Sicherheitsmitteilung für: Monster und Solo ORC/DRC

Tankabstand zum Auspuff bei Verwendung des 15 Liter Tanks

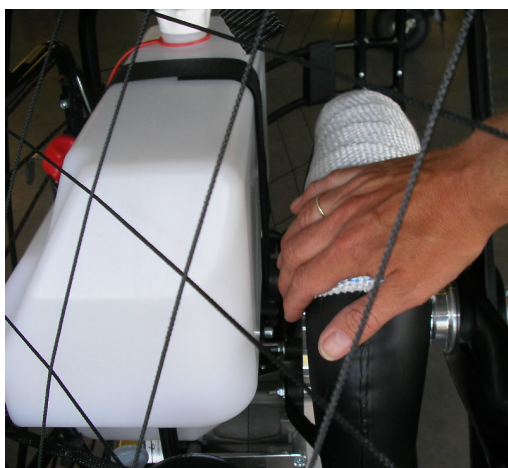
Um einen genügenden Tankabstand zum oberen Resorohr zu gewährleisten, müssen folgende Teile vor dem nächsten Start nachgerüstet werden.

2 x Gummipuffer Typ E incl. Schraube M 6 x 25 und Schnoorscheibe

6 x Tankauflage

Zusätzlich muß vor jedem Start der Abstand zum Resorohr geprüft werden. Das Klett muß stramm den Tank umfassen und das Gummiseil im unteren Tankbereich auf Spannung stehen. Die Arbeiten können im Hause Fresh Breeze kostenlos durchgeführt werden.
